島根原子力発電所
新規制基準への適合性確認に係る
保安規定変更認可申請（補正）について
（原子力安全文化の育成および維持活動体制の見直し
コメント回答）

2024年 2月
中国電力株式会社

2023/12/7の審査会合における、新規制基準施行に伴う変更のうち原子力安全文化の育成および維持活動体制の見直しに対する指摘事項について回答する。

原子力安全文化の育成および維持活動体制見直し後の仕組み（PDCAサイクル）

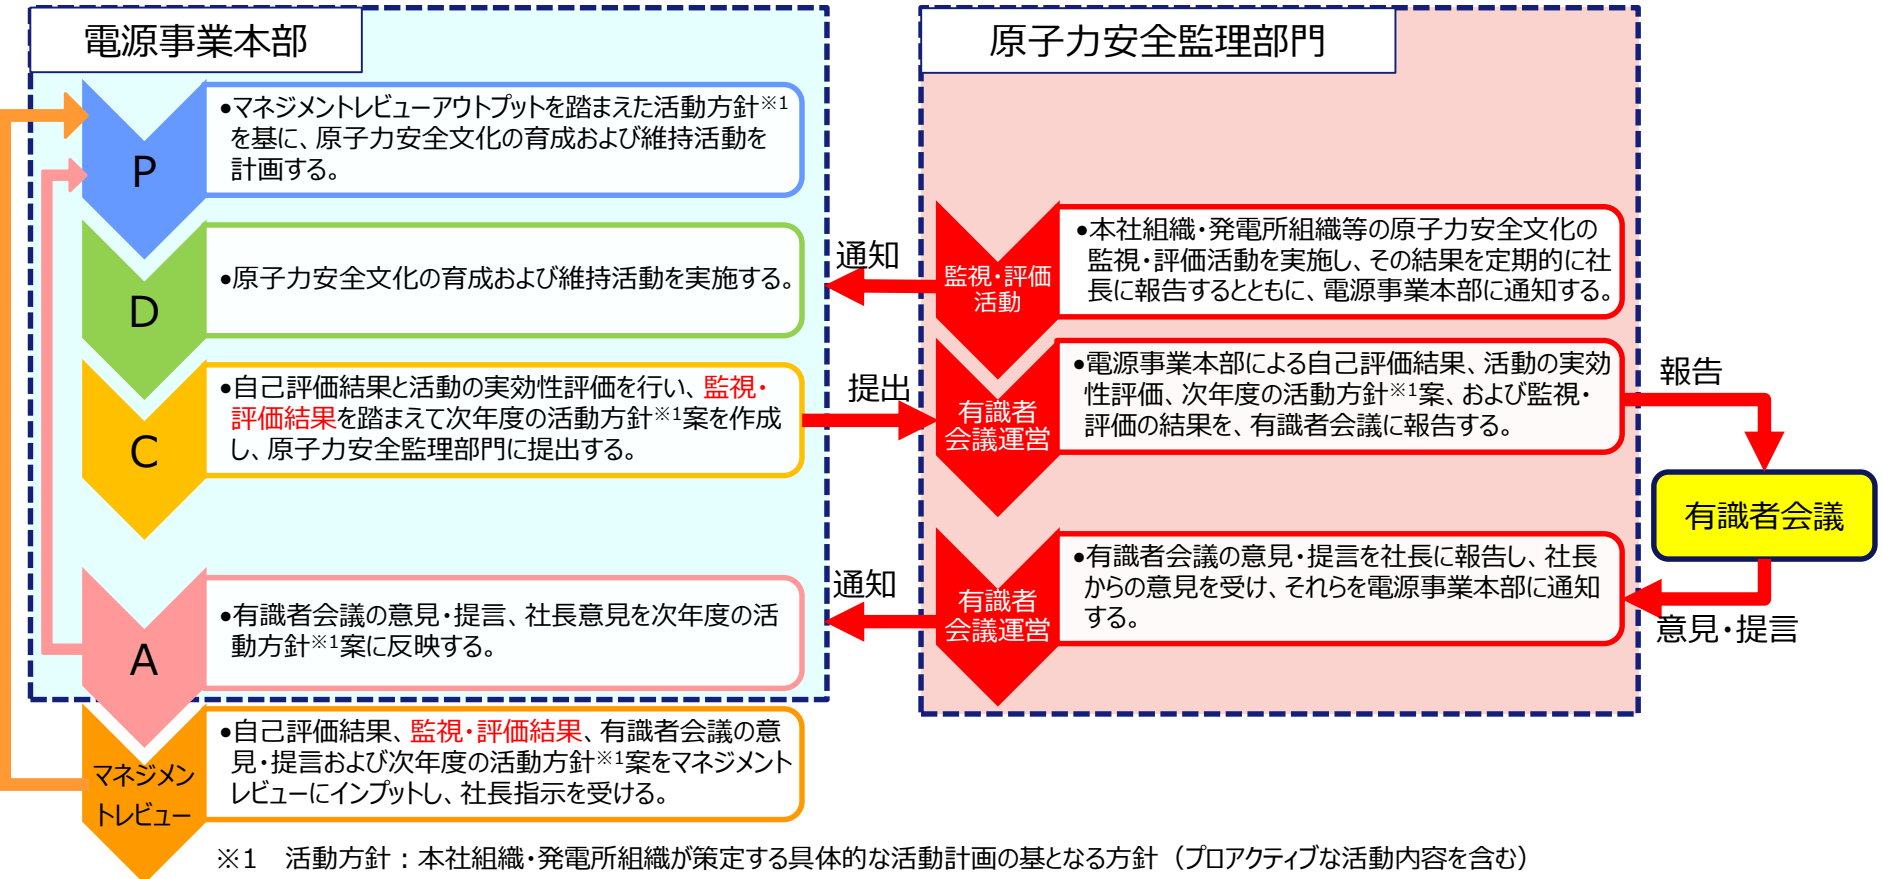
指摘事項	回答	資料
<p>原子力強化プロジェクトのこれまでの役割及び現在の役割を踏まえ、原子力安全文化の育成および維持活動を電源事業本部に集約する体制に見直すこととした考え方を整理して説明すること。</p>	<ul style="list-style-type: none"> ➤ 点検不備問題を受け、電源事業本部による安全文化の育成および維持活動と連携して点検不備問題における再発防止対策を行うために、2010年6月に原子力強化プロジェクト（以下、「強化P J」という。）を設置し、「品質マネジメントシステムの充実」「点検不備問題における原子力安全文化に関する再発防止対策の策定・管理」の業務を担当していた。 ➤ 2013年6月末に「品質マネジメントシステムの充実」の改善対策の完了に伴い、強化P J体制を縮小し、現在は「点検不備問題における原子力安全文化に関する再発防止対策の策定・管理」の業務を担当している。 ➤ 強化P Jが策定して電源事業本部が実施している施策※1は、電源事業本部の活動として定着し、効果を上げていると評価しているが、現在の取組みでは、活動内容の大半が施策※1に固定化されており、現場実態に適応できない懸念がある。 ➤ 今後は、一貫した原子力安全文化の育成と維持活動のP D C Aサイクルを回し、顕在化した不適切事案における原子力安全文化に関する再発防止対策だけでなく、潜在的な問題への対応が求められるものと考えている。 ➤ そこで、強化P Jを廃止し、原子力安全文化の育成および維持活動を電源事業本部に集約して、原子力安全文化全般にわたる活動に一貫性を保ちながら、自主的かつプロアクティブ（能動的、先取り）に活動方針※2・活動計画を策定・実施できるよう、体制を見直す。 	<p>スライド P.8,10, 11,12, 13,14, 15</p>

- 強化PJを廃止し、原子力安全文化の育成および維持活動を電源事業本部に集約して、電源事業本部が原子力安全文化全般にわたる活動に一貫性を保ちながら自主的に活動に取り組む。
- 原子力安全監理部門は、電源事業本部とコミュニケーションを密に取りながら独立した立場で監視・評価活動を行うとともに、有識者会議の運営業務を行う。

原子力安全文化の育成および維持活動体制の見直し

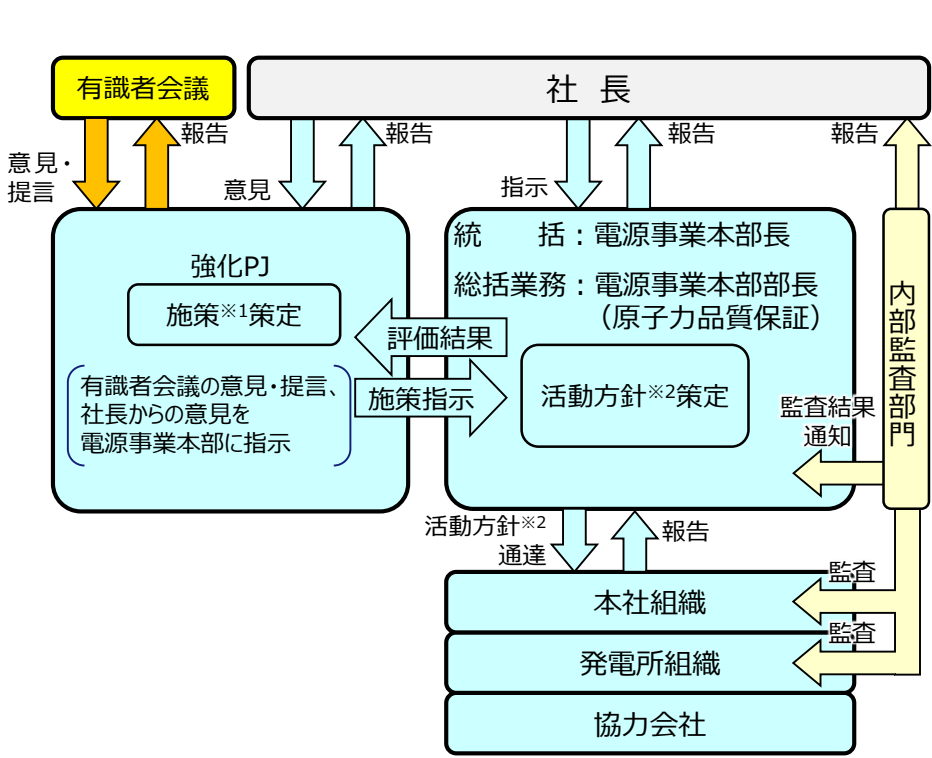
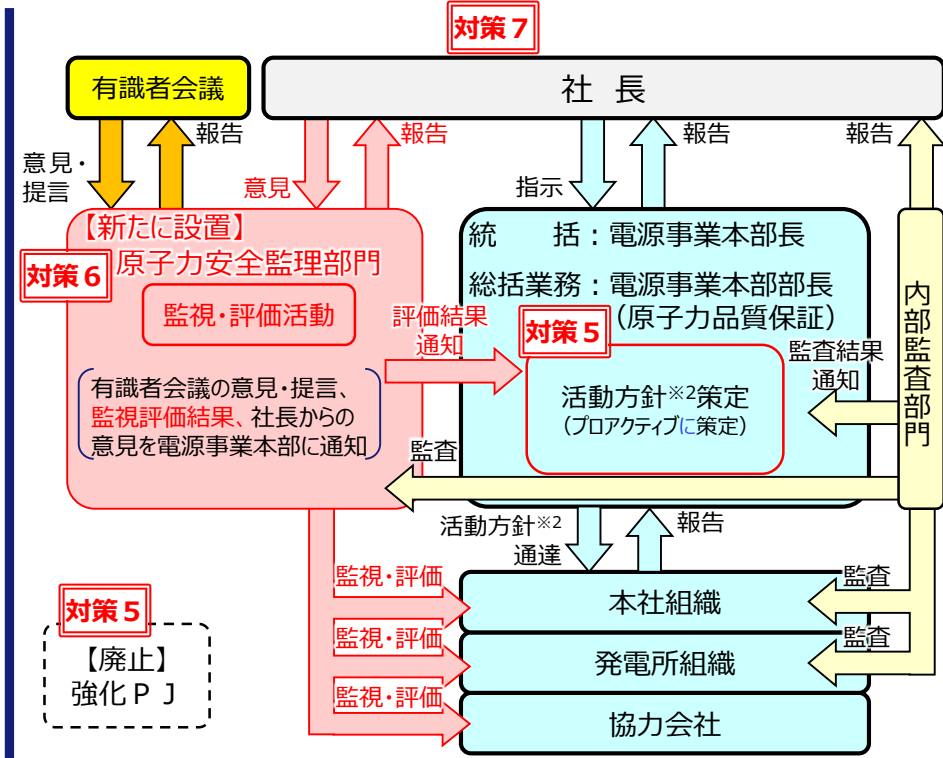
指摘事項	回答	資料
<p>監視評価グループが監視対象である本社組織や発電所組織と同じ電源事業本部に所属することについて、電源事業本部の内部又は外部いずれに設置することが適切か以下の観点から比較検討した上で説明すること。</p> <ul style="list-style-type: none"> 効果的な監視・評価活動が実施できる体制か 社長がトップマネジメントとしてどのように関与することが適切か 	<p>➤ 監視・評価組織の設置箇所を比較検討した結果、電源事業本部の外部に設置することにより、監視・評価活動の効果をより高くできるものと評価した。</p> <p>➤ 電源事業本部から独立した社長直属の組織として「原子力安全監理部門」を新たに設置して、原子力安全文化の監視・評価活動を行う。</p> <p>〔検討結果〕</p> <ul style="list-style-type: none"> 外部に設置することで電源事業本部から独立し、より高い客観性を確保できる。 日常的に電源事業本部から独立した社長直属組織から監視・評価されることで、監視・評価対象組織の要員の原子力安全への意識をさらに高めることが期待できる。 監視・評価対象組織における改善活動と自己評価に加え、組織外部から客観的な評価を行うことにより、改善効果をより高めることが期待できる。 組織外部に設置した場合は、社長がトップマネジメントとして監視・評価活動を専門に行う組織に対して、より強く関与することができる。 <div data-bbox="473 913 1671 1342" style="border: 1px solid black; padding: 10px;"> <p style="text-align: center;">赤字：新たに設置 []：監視・評価対象組織</p> </div>	<p>スライド P.8,15,16</p>

- 強化P Jを廃止し、原子力安全文化の育成および維持活動を電源事業本部に集約する。
- 社長直属の原子力安全監理部門を設置し、独立した立場で本社組織、発電所組織（協力会社を含む）に対する監視・評価活動を行う。なお、内部監査部門は原子力関係の業務に直接関与しないため、監視・評価の対象としない。
